Stadt Meersburg
Abteilung "Bauen und Gebäudemanagement"

Nummer: **19/1193**
Datum: 14.02.2019

2. **Ausbau des Dachgeschosses mit Kniestockanhebung und Errichtung neuer Parkplätze Am Bohnberg 3 Flst. 420/2, Gem. Stetten**

Lageplan

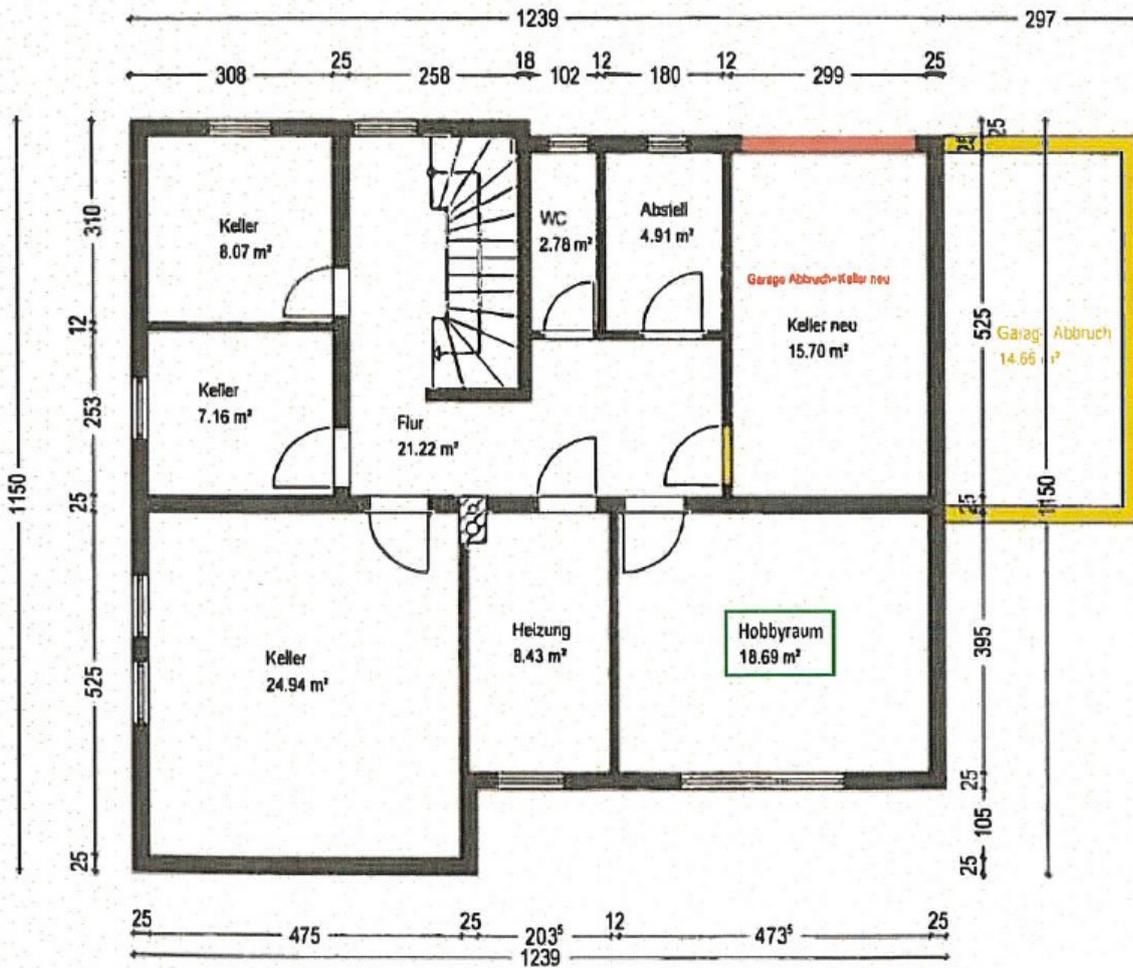
Gemäß Stellplatzsatzung der Gemeinde Meersburg sind 1,5 Stellplätze je Wohneinheit gefordert. Die für das Bauvorhaben notwendige 5 Stellplätze werden gem. Lageplaneintrag auf eigenem Grund nachgewiesen.

Ansicht Nordost

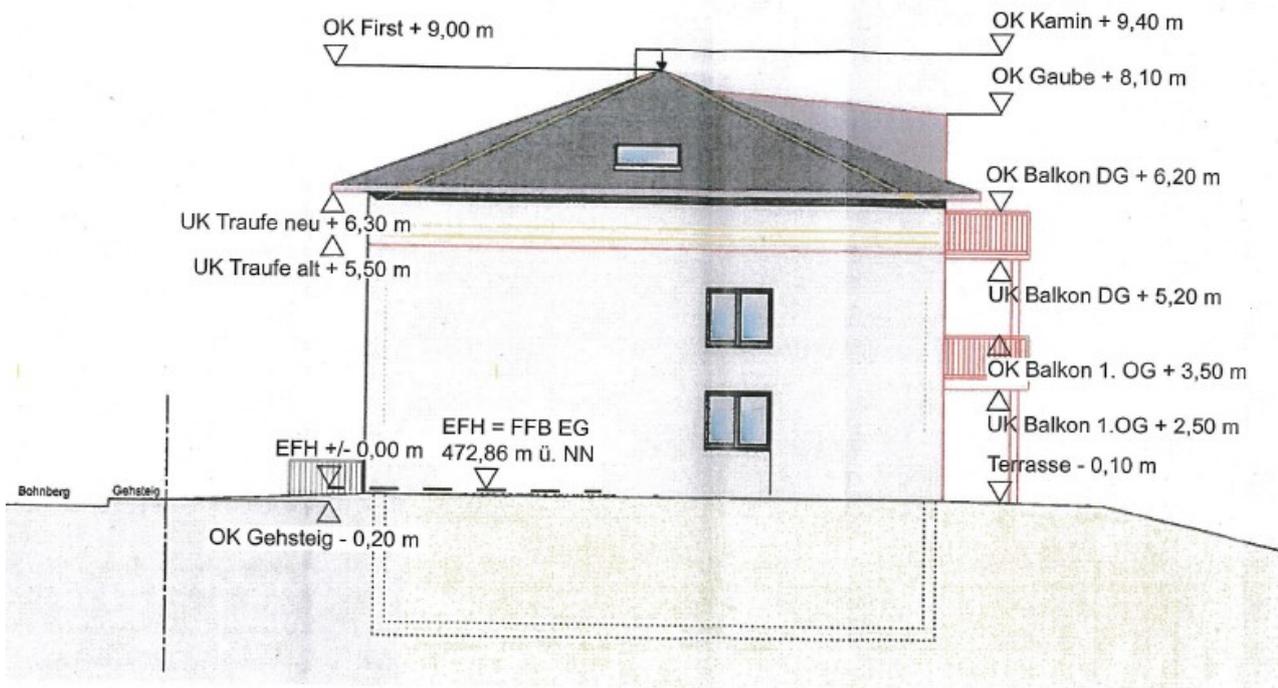
Vorgelegt Planung beabsichtigt die Traufhöhe um 80 cm auf 6,3m anzuheben; die Firsthöhe wird jedoch nicht verändert.

Die Anhebung der Traufhöhe um 80 cm wird durch die Bauverwaltung grenzwertig betrachtet da dadurch die nachbarschützenden Mindestabstandsflächen gem. § 5 LBO nicht eingehalten werden. Die Tiefe des Balkons im Dachgeschoss (im Plan der Antragsteller als Terrasse bezeichnet) über die gesamte Fassadenbreite wird aus Sicht der Bauverwaltung zu Belichtungseinbußen der darunter befindlichen Wohneinheiten führen.
